**Commission économique pour l'Europe****Comité des transports intérieurs****Forum mondial de l'harmonisation  
des Règlements concernant les véhicules****172<sup>e</sup> session**

**Accord de 1958 : Examen de projets d'amendements  
à des Règlements existants, proposés par le GRSP****Proposition de complément 1 à la série 02 d'amendements  
au Règlement n° 129 (Systèmes améliorés de retenue  
pour enfants)****Communication du Groupe de travail de la sécurité passive\***

## Complément 12 à la série 02 d'amendements au Règlement n° 129 (Systèmes améliorés de retenue pour enfants)

Figure 1

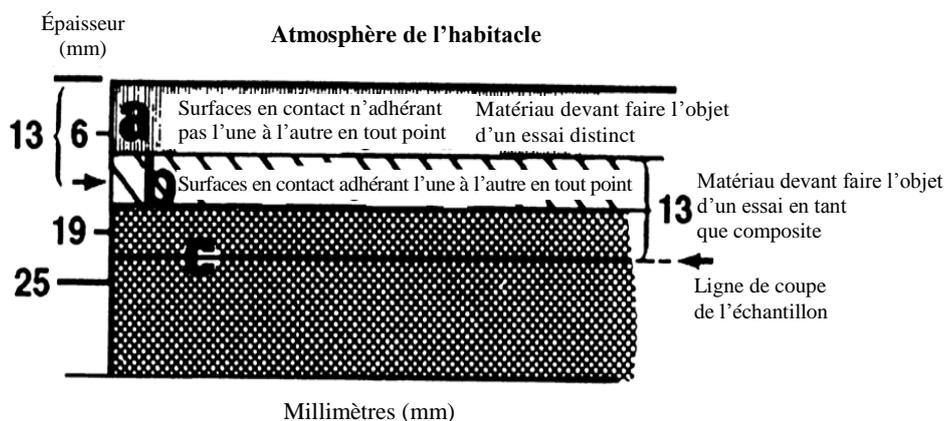
Ajouter une nouvelle annexe 24, libellée comme suit :

#### 2. Choix des matériaux (voir la figure 1 ci-dessous)

Le matériau A présente une interface non adhérente avec le matériau B et doit faire l’objet d’un essai distinct.

Une partie du matériau B est située à moins de 13 mm de l’atmosphère de l’habitacle, et les matériaux B et C adhèrent l’un à l’autre en tout point de contact. Par conséquent, B et C doivent faire l’objet d’un essai en tant que matériau composite.

La découpe est pratiquée dans le matériau C comme le montre la figure 1, de manière à obtenir un échantillon de 13 mm d’épaisseur.

Figure 2

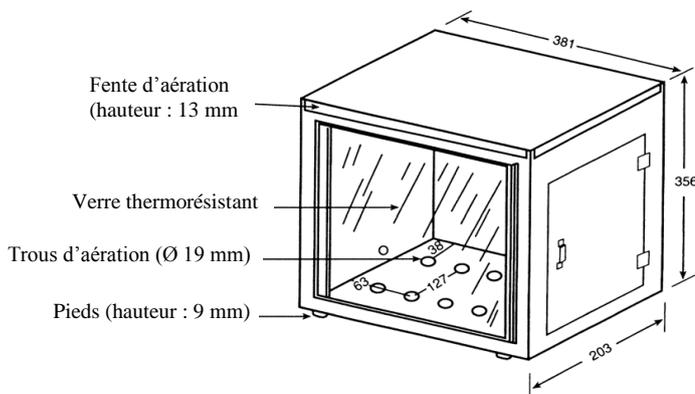
3. Procédure d'essai
- 3.1 Afin de protéger les échantillons des courants d'air, l'essai est effectué dans une chambre de combustion métallique dont les dimensions intérieures sont les suivantes : longueur : 381 mm ; profondeur : 203 mm ; et hauteur : 356 mm et qui est munie d'une fenêtre d'observation en verre à l'avant, d'une ouverture pouvant être fermée pour permettre l'introduction du porte-échantillon, et d'un trou destiné à recevoir le tuyau d'alimentation d'un bec à gaz. Pour la ventilation, la partie supérieure de la chambre comporte une fente d'aération de 13 mm en faisant tout le tour ; la base est munie de 10 trous de 19 mm de diamètre chacun et de pieds de 10 mm de haut, tous disposés comme indiqué sur la figure 2.
